諏訪都市計画道路 3・4・20 号諏訪バイパス沖田大和線  
下諏訪都市計画道路 3・4・6 号高木東山田線環境影響評価  
準備書の縦覧に対し、次のとおり意見を述べます。

## H18年の諏訪湖水害 は理由になるか

## 準備書の温泉地下水の起源は間違い

## 準備書での諏訪の酒蔵水の分析

(4) 釜口水門の水位・流入量・放流量、雨量状況

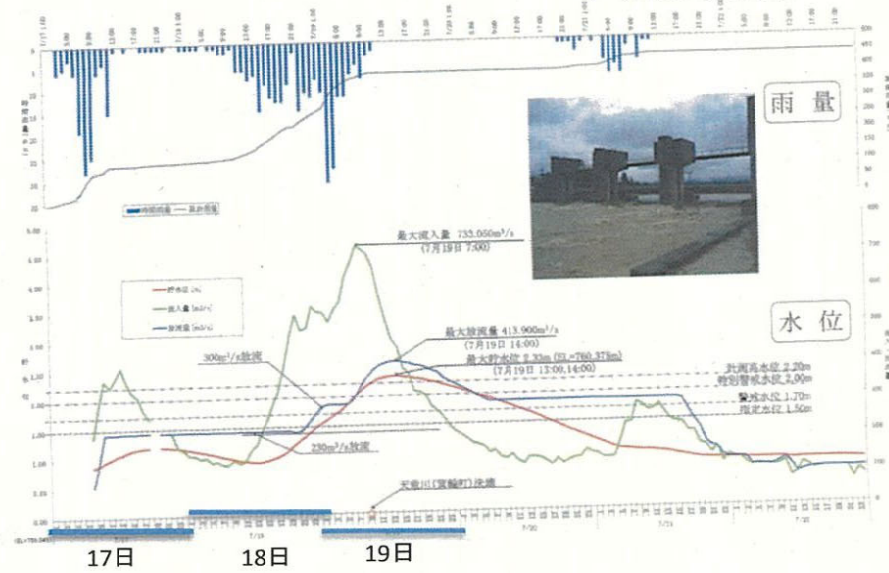
H18豪雨を時系列で右に示す。図と諏訪市長の報告からわかるように、市長から再三の要請がありながら、当時の最大放流量の400m<sup>3</sup>/秒が、19日の06時頃になるまで実行されなかった。大雨洪水注意報は17日には出ており、20時には新川の氾濫も起きていた。230から300放流への変更は、やっと18日20時であり、その10時間後に慌てて300から400へと変更された。事態の急転で400に変更したと言われてもしょうがない。手遅れだった。18日20時の段階で、400での放流ができていれば、この水害は避けられた評価される。

建設事務所はこれを認めて、放流量の見直しをした。水位1.59mで300を350に、水位1.92mで400を430の放流に変更した。そして、430の放流をしていれば諏訪湖のH18年の洪水は起きなかったと結論している。下流で一ヶ所橋が流失したが、今は430を安全に流せる。H18年の水害は釜口水門の操作ミスであり、河川管理者から事情を聞いてほしい。まだ、最大の武器である事前放流も流域治水も使われていない。それが重要だろう。

これらも下諏訪温泉である温泉の水質は複雑に分布する。図11.6.2.31を改良

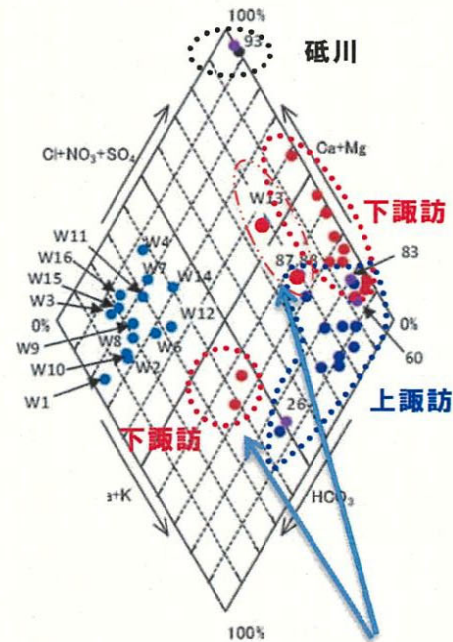
さらに、温泉の水質を、より標高の高い観測孔の水質と比べて起源が違うと言う。標高の高い観測孔あたりの地下水が下流の断層に入り、高温により複雑な成分が溶け込んで温泉になるわけで、水質が違うのは当たり前。水質が違うから水源も違うと考えるのは妥当でない。図でW13(児湯)も87と88(旦過)も下諏訪温泉でありながら意図的か下諏訪温泉から除外している。温泉水と観測孔の水質は異なるが、霧ヶ峰からの地下水である。問題は、流れ下る経路である。

準備書 図11.6.2.24 スクリーン位置に注意最深部の85度の湯は複数の層の地下水を取り込みながら45度で湧出することがわかる。

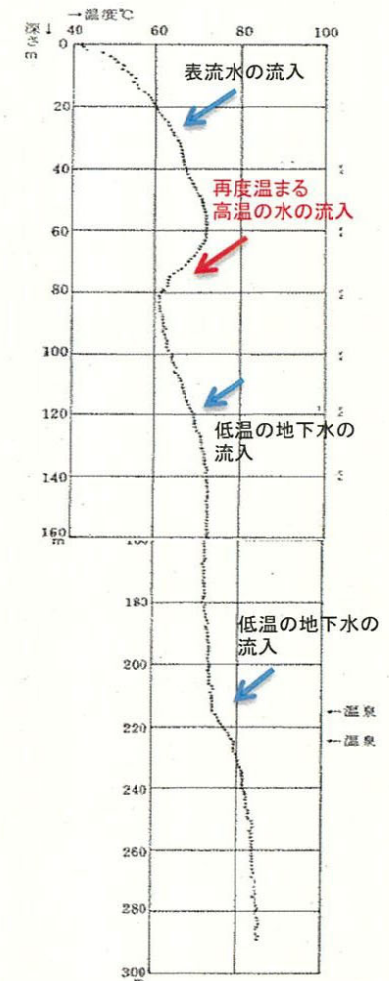
深井戸である北浜井戸の温度分布を示した準備書の図11.6.2.24を見ると、(2)のような乱暴な分析が意味をなさないことがわかる。右図から、温泉井戸は複数の層の地下水を汲み上げていることがわかる。温泉は山地深層水だけで、浅いトンネル工事は影響を与えないとする結論はあまりにも単純すぎる。

1920年代までは自噴していた。地表に近い地下水脈も含む。

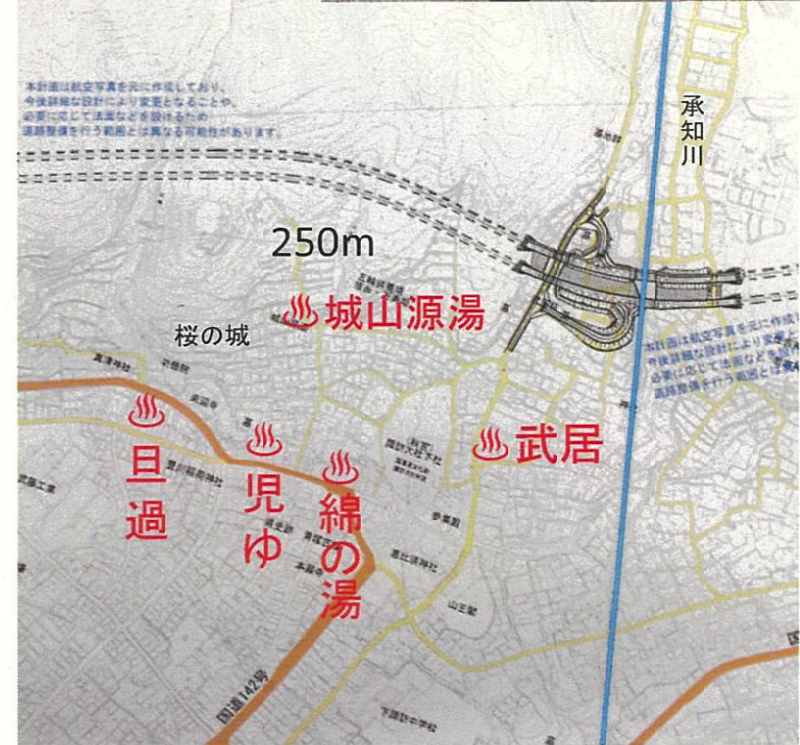
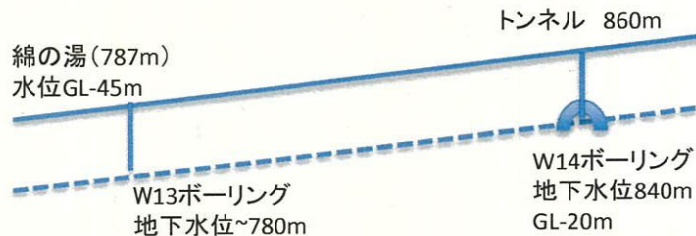
下諏訪秋宮地区には多数の源泉が存在する。準備書で、「城山源湯」はトンネルから250mと近い。多数の温泉旅館が使う「綿の湯」と「旦過源泉」を取り上げる。両者はトンネルから400mと近い。綿の湯の湯量は毎分285リットル、諏訪湖を作った活断層破碎帯に地下水が流れ込んで湧き出ている。かつては自噴していた。問題はこの地下水の供給元である。地区から続く山側の霧ヶ峰山麓からの地下水であるが、どの層を流れ下っているかはわかっていない。詳細にボーリングで調べる必要がある。北浜井戸の例からも、複数の層の水や浅い地下水の寄与もある。

綿の湯の標高は787mであるが、お湯の水面は地下GL-45mにある。標高742mに相当する。旦過は標高787mで、湯面はGL-7mで780mと極めて浅い。一方、トンネルを標高860mで、深さを50mとすれば標高810mmとなるが、地層の傾き(下図)を考えれば、旦過や綿の湯などの湯層とトンネルの深さはどこかで重なる。他にも、武居(秋宮の手温泉)などがトンネルに近い。W14観測孔の地下水位もGL-20m(840)程度にあり、とても浅い。

この地域の400mの深井戸の底での湯温は100度に近い。温泉は複数の湯層の地下水を汲み上げ、50度程度の適温を得る。どの層を掘り抜いても影響を受ける。丁寧な複数のボーリングを行い、各源泉の湯層の深さと地質とトンネルの位置関係を調べる必要がある。

湯層に影響の少ない深さや位置や工法を選ぶべきであり、**ルートをもっと山側(高校上あたり)に移動することも考慮の対象**だろう。詳細な調査データで技術委員と議論してほしい。トンネルを掘ってみて、事故が起きたら対処する「観測修正法」とは敗北主義だ。

準備書の図11.6.2.29 の酒蔵群の水質に、地藏寺と秋葉神社を追加。地藏寺湧水は角間川の伏流水ではない。このような分析が作文であることがよくわかる。

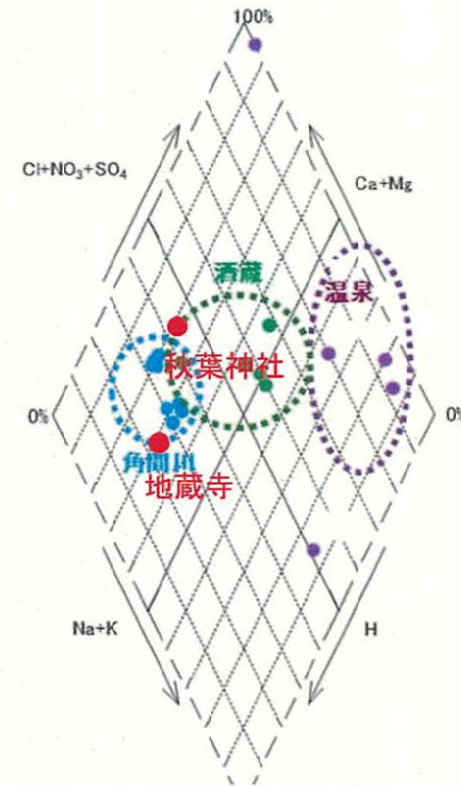
準備書では、諏訪市の酒蔵の水を分析し、次のように結論する。図11.6.2.29のように、酒蔵の水質は角間川と温泉の中間にあり、温泉は深層地下水で、酒蔵の水は角間川の伏流水と温泉水の混合であると、しかし同図に、次ページの図11.6.2.30に掲載され、**工事により影響があると認めた地藏寺と秋葉神社の水質**を入ると、地藏寺も秋葉の湧水も角間川の浸透水に分類される。溶岩の急斜面から湧く地藏寺の湧水を、角間川の浸透水と考える人はいない。水源を水質から分析する場合、都合の良い作文になる。準備書を書いたコンサルには、それがわかっていない。

それでは何が信用できるか？ 地域に詳しい信大諏訪臨湖センターの宮原教授の論文では、同位体比の分析から、五蔵(真澄)の井戸の平均涵養標高を約1000mとする。この標高を角間川で辿ると2kmも離れてしまうが、五蔵の裏の福沢山は高さが1000mあり、そこには霧ヶ峰の湿原を源とする横河川が流れている。標高だけでは場所まではわからない。宮原は更に、五蔵や秋葉神社の水には硝酸態窒素が多く、それが横河川に非常に多いことも突き止めている。角間川の中流域には硝酸態窒素は少ない。これらの事実から、五蔵の水は、霧ヶ峰から踊り場湿原を經由して、横河川の源流域で湧出し、福沢山の裏あたりから地下水として地藏寺や秋葉神社や五蔵に供給されていると考えられる。溶岩が流れた地質構造も諏訪市内に向かって傾斜している。

地藏寺でのボーリングから、地下20~50mあたりに複数の水脈があり、トンネルの深さと重なる。準備書で、地藏寺湧水への影響を認める理由である。諏訪清陵高を挟んで右(秋葉)と左(真澄)に位置する井戸に影響が出る可能性は高いのである。

国道事務所の酒蔵での説明会資料

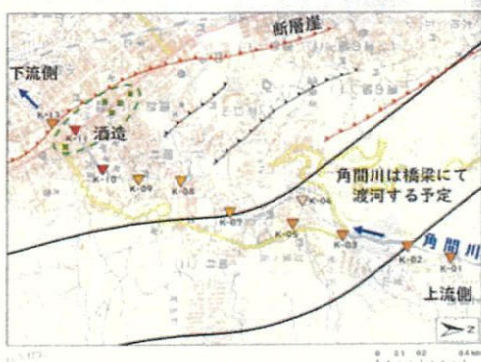
国道事務所は、酒蔵の水は、角間川の伏流水と山地深層地下水の混合である。深層水はルートよりも深部を流動すること、距離も約1kmもあることから影響する可能性は低い、と書いていた。大きな間違いは、より近い左岸斜面を流れ下る横河川からの地下水を無視していること、溶岩地帯を数10kmも流れ下る伏流水は普通で、1kmを遠いとするミスである。

角間川は簡易3面コンクリ張り構造

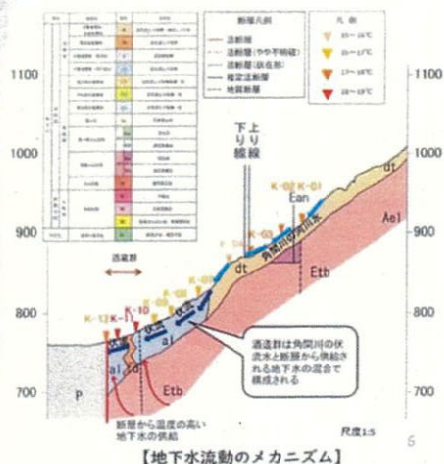
酸素と水素の同位体分析によると、真澄(五蔵)の水の平均涵養標高は約952mで、角間川の伏流水とする国道事務所の結論とは合わない。また、角間川は過去の土石流災害から簡易3面コンクリ張り、伏流水はかなり抑制されている(準備所12.1(24))。角間川の左岸斜面から流れ下る地下水がより重要である。同位体分析と硝酸態窒素分析から明白である。影響を認めた地蔵寺のボーリング調査で、GL-25mや-33mに水脈が確認されており(地蔵寺国道文書)、斜面の地下30mあたりを複数の地下水が流れ下っている。トンネル標高を850mで深さが50mとするなら、影響を与えるのは確実だろう。福沢山から五蔵までの複数の地点で、地層の層序と水脈を調べ、地蔵寺と五蔵井戸との繋がりを検証すべきである。多数のボーリングも必要だろう。地蔵寺の湧水は1000リットル/分と多量であり、間違っこの水脈を掘り抜くと大きな出水事故になる。この出水を止めるために凝固剤が使われると、少し離れるが五蔵の水に影響する。この地域の工事では凝固剤を使わないと約束し不可能なら地上か高架にすべきである。他方で、トンネルを深くすれば南沢水源井戸に抵触する。

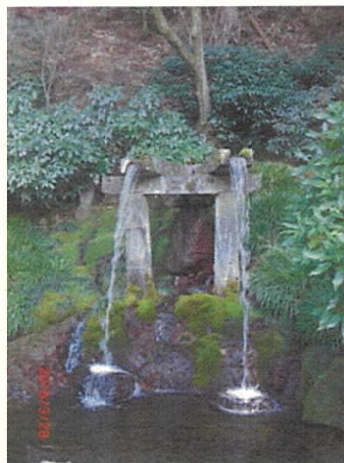
右図に、準備書で影響を認めた地蔵寺、秋葉神社と影響を認めなかった諏訪五蔵の真澄の井戸の位置を示す。真澄井戸は、五蔵の中でもとりわけ山麓に近いことに注意が必要である。秋葉社は清水町にある。

諏訪市が行った化学的分析結果で、地蔵寺も秋葉神社も真澄井戸の水も、平均涵養標高は1000m前後である。角間川の標高1000mは2kmも離れるので、近くの角間川ではなく、福沢山の裏を流れる横河川の標高である。水質も年齢も、横河川からの地下浸透水と考えると矛盾はない。近くを福沢川も流れる。

**なぜ、地蔵寺と秋葉神社への影響は認めて、五蔵への影響は認めないのか、準備書の不思議な結論である。**

ここで、横河川からの地下水であると認めたとしよう。地蔵寺で見つかった複数の水脈は、福沢山の複数の火山地層と関係している。問題は地蔵寺と同じように、五蔵の地域でも複数の水脈があり、それがトンネルの実施区域のどの深さと関係するかである。真澄井戸と福沢川あたりでの水脈の調査が重要であることがわかる。福沢山を地下で超えて流れ出しているのが福沢川であり、地下水の構造は角間川を含めて複雑なはずである。

飲料水や醸造水を一度汚染させたら、回復は不可能である。この実施地域では、**コンクリミルクや凝固剤の使用をしないのは当然として、水脈を切断することがないように慎重な調査が必要である。必要なら、迂回、地上での通過が望ましい。**技術委員と検討してほしい。

説明会で配られた都市計画変更図面。トンネル化と4車線化により、角間交差点は大きな変更を受ける。問題は、その先である。この立石線の温泉寺側に意味があるのか？ どこで議論され、住民は支持したのか？

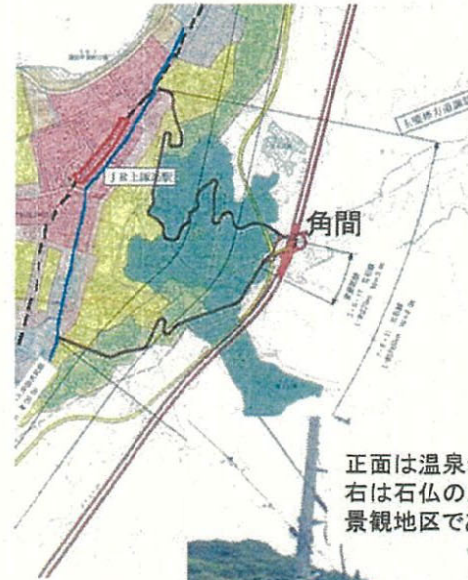
50年前の旧ルート約80%をトンネルにし、山側に移す詳細ルートが示された。バイパスは接続道路によって利便性や価値が決まる。下社秋宮と武居地区での接続道路の無さは大問題であり、両地区から要望が出ている。ここで取り上げるのは上諏訪の接続道路である。バイパスを角間で降りた大型トラックやバスは20号線の元町交差点に向かう。しかし、元町の交差点は、JRの踏切と並んで、この地域では最も渋滞する場所である。それでも大型車もバスも通ることはできる。

問題は、都市計画審議会でも議論されたらう、残り半分の立石線である。50年前に立案された時、この接続道路も考えられたようだ。説明会では、バイパスと同時に立石線も出てきた。本線の4車線化に伴う角間交差点の拡張による接続部分の変更だった。温泉寺に至る道路の説明はなかった。立石線は幅8mの道路として立案されている。審議会の委員には、どのような説明があったのだろうか？

3-6-11立石線は、角間から降りた車が、立石から温泉寺を經由して、上諏訪駅北のJR踏切脇に出る道路だ。しかし、本当に8m道路として実現できるのか？ そもそも計画は地元の住民に支持されているのか？ 意味があるのか？ この道路について審議会はどのような情報を与えられ、どのような審議が行われたのかを公表して欲しい。計画はされたが50年も塩漬けである。現在は、住民の誰も希望していない道路のように思える。

坂室トンネルから岡谷や下諏訪に大型車やバスで抜ける場合

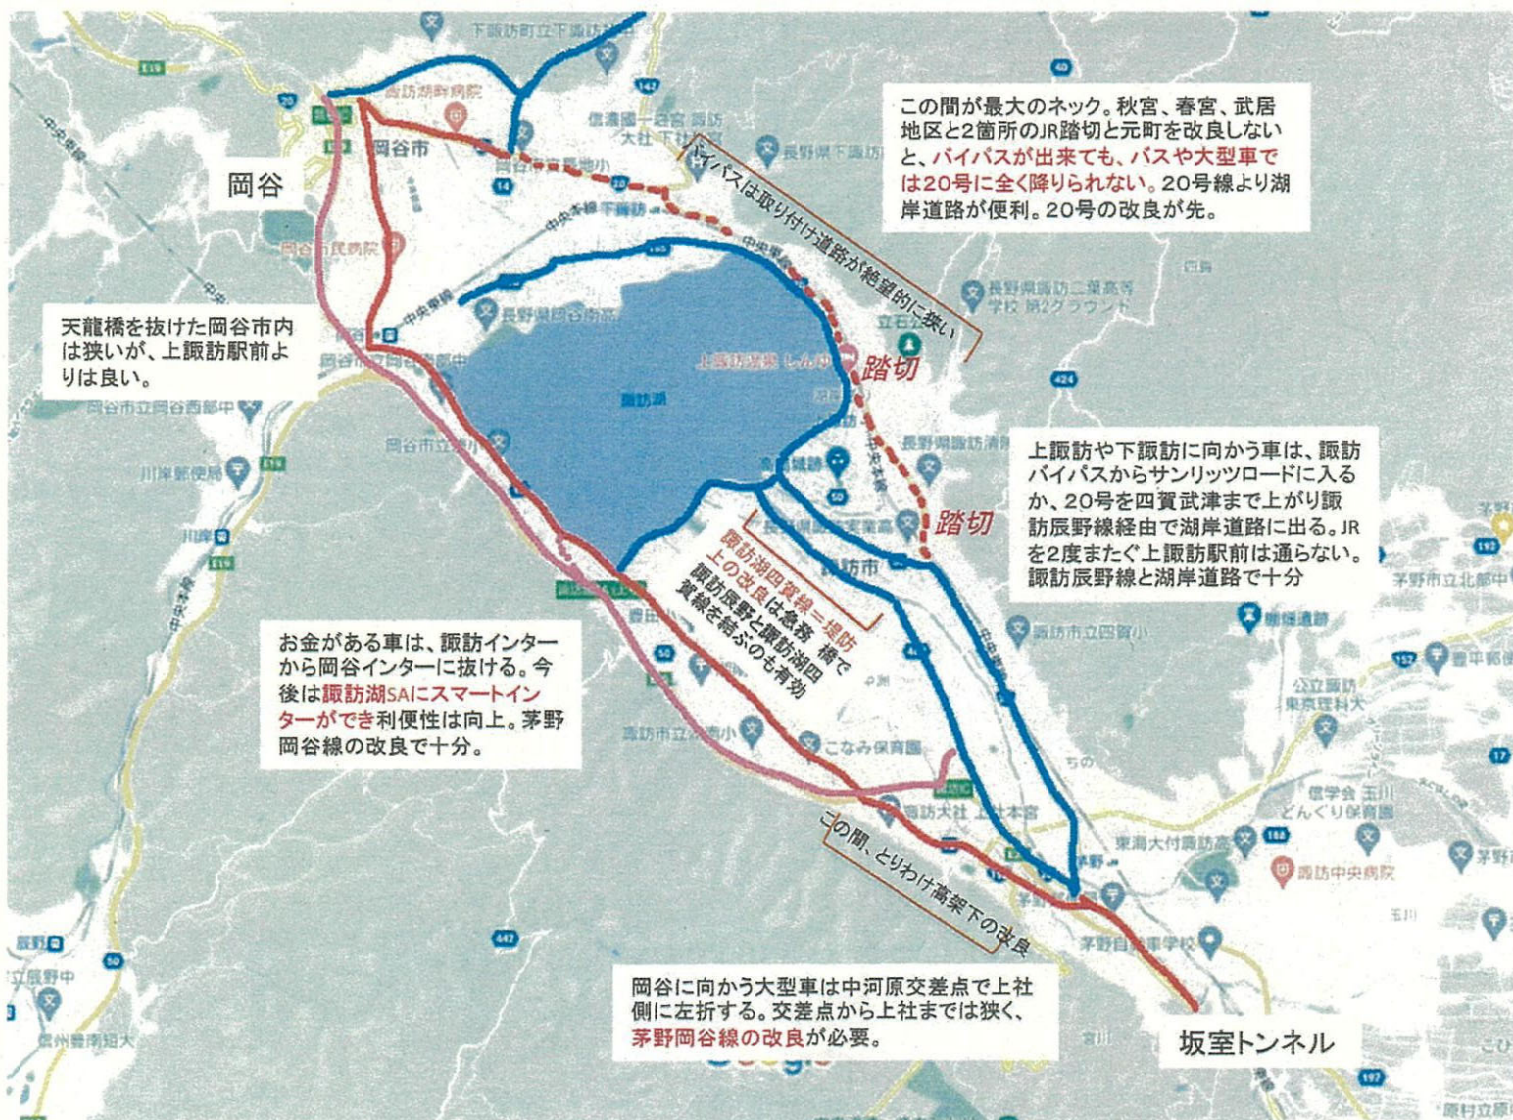
そこで、中型以上のトラックが、現在どのような行動をしているかを複数のドライバーに聞いてみた。茅野坂室から下諏訪や岡谷に向かうトラックである。JRの踏切が2箇所もあり、20号線の元町の渋滞を避けるとした場合、添付の地図を見ていただきたい。

荷主にお金があれば、当然に諏訪インターから岡谷インターに直行である。時間も早い。坂室トンネルまでは2車線だから、そのまま上社前、西湖岸道路(茅野岡谷線)で岡谷に至る。上諏訪や下諏訪に用がある場合は、諏訪辰野線で、角上商店前を北上、湖岸道路に出て東に向かうか西に向かうかを決める。いずれにしても、20号線の踏切や上諏訪駅や秋宮前は通らないのである。

つまり、現在のドライバーは上諏訪や下諏訪に用がある場合でも、JRの踏切があり元町が渋滞する20号線は使わない。事実、上諏訪駅前には人口が減り空洞化し交通量が減った(茅野は増えた)。多くの商業施設は諏訪インターや下諏訪町の湖岸道路に集中し、20号は使わない。ホテル紅屋前は観光シーズンには渋滞するが、日常的な渋滞は通勤者によるものだけである。商用トラックの物流が遮断されるような渋滞は起きない。諏訪辰野線は拡張と整備がほぼ終わり湖岸道路まで通じた。市街地への接続道路がない諏訪バイパスを中大型車は選ばないだろう。これがドライバーの本音である。昭和47年の原案が実現しなかったことも、JRが未だに単線であることも、バイパスの実現の困難を証明している。
